改善箇所説明図

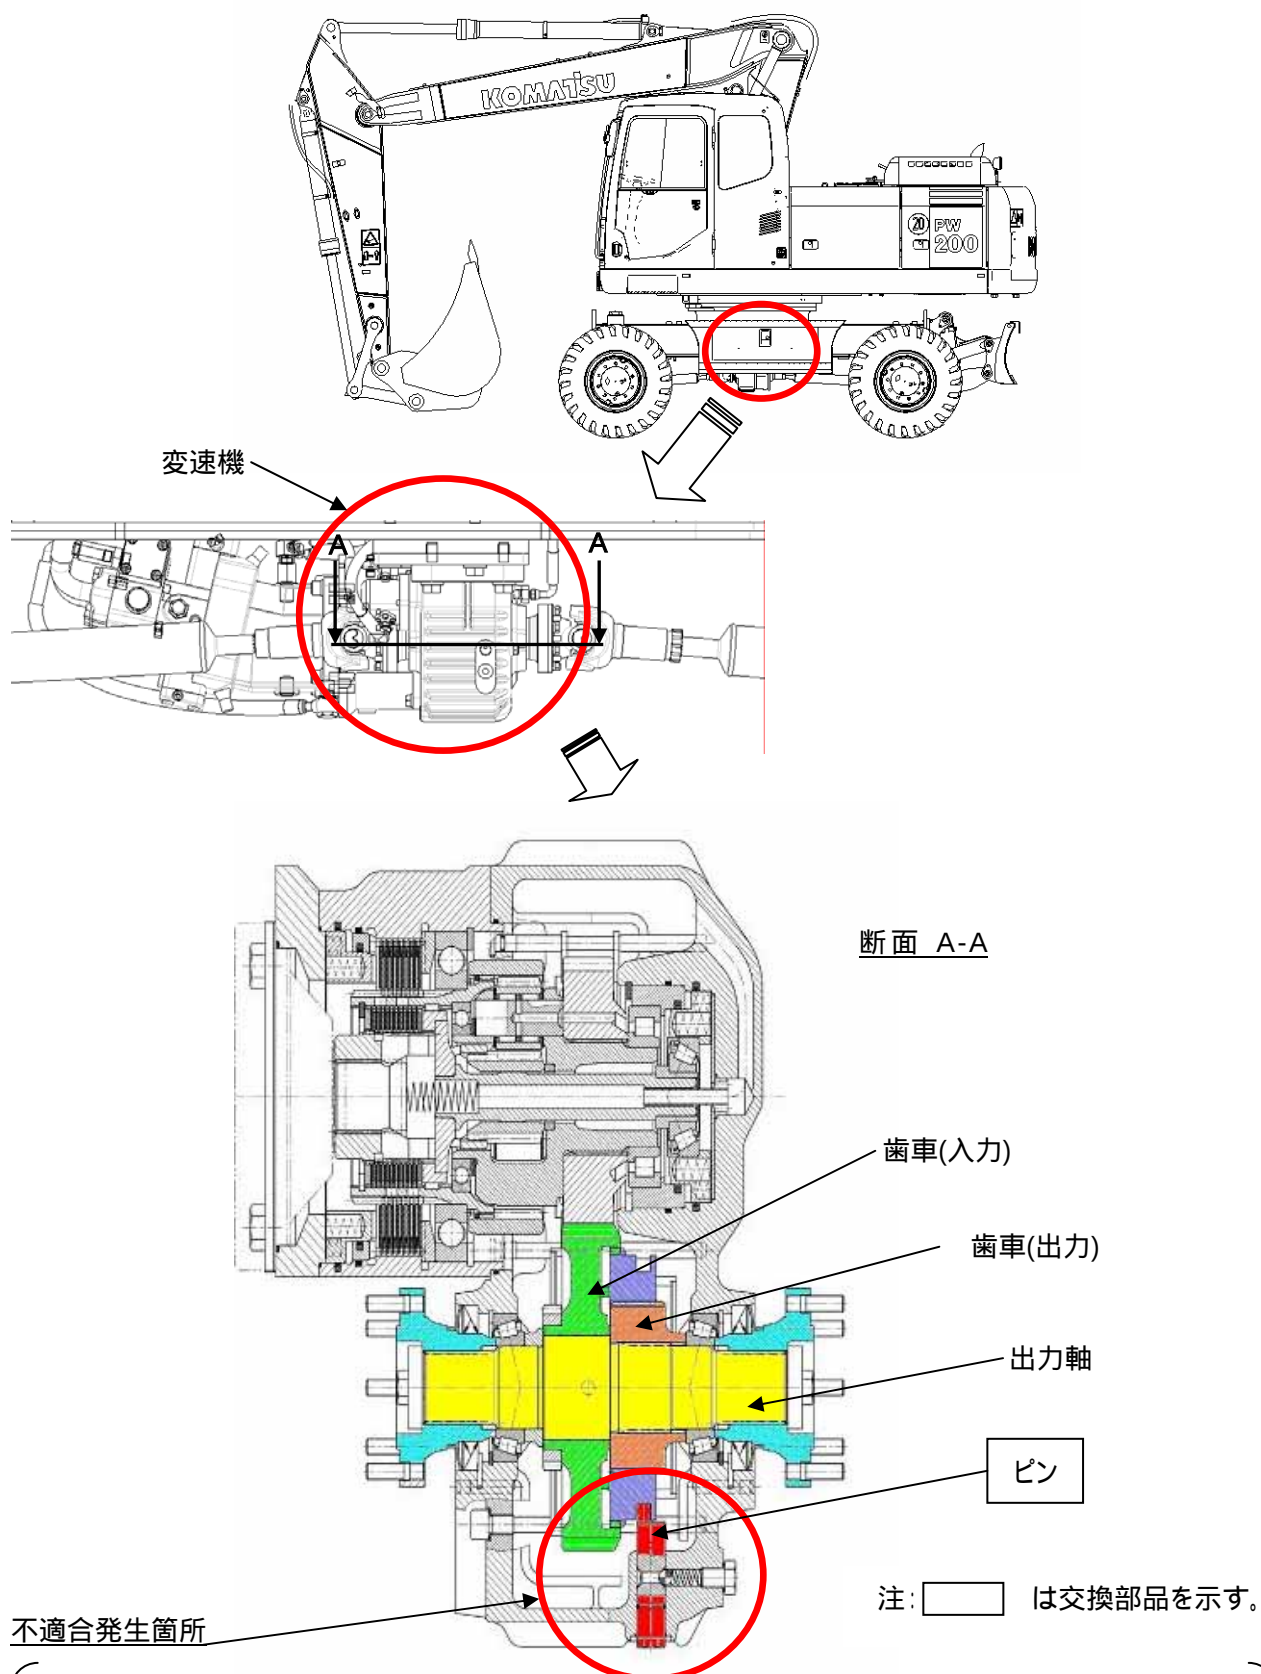
変速機において、動力を伝達するための歯車を固定するピンの強度が不足しているため、当該ピンが磨耗するものがある。そのため、そのままの状態で使用を続けると、摩耗が進行し、最悪の場合、歯車のかみ合いが外れて動力伝達ができなくなり、走行不能となるおそれがある。

改善処置： 全車両、ピンを対策品と交換する。

識別： ピンの端部に白ペイントを塗布する。
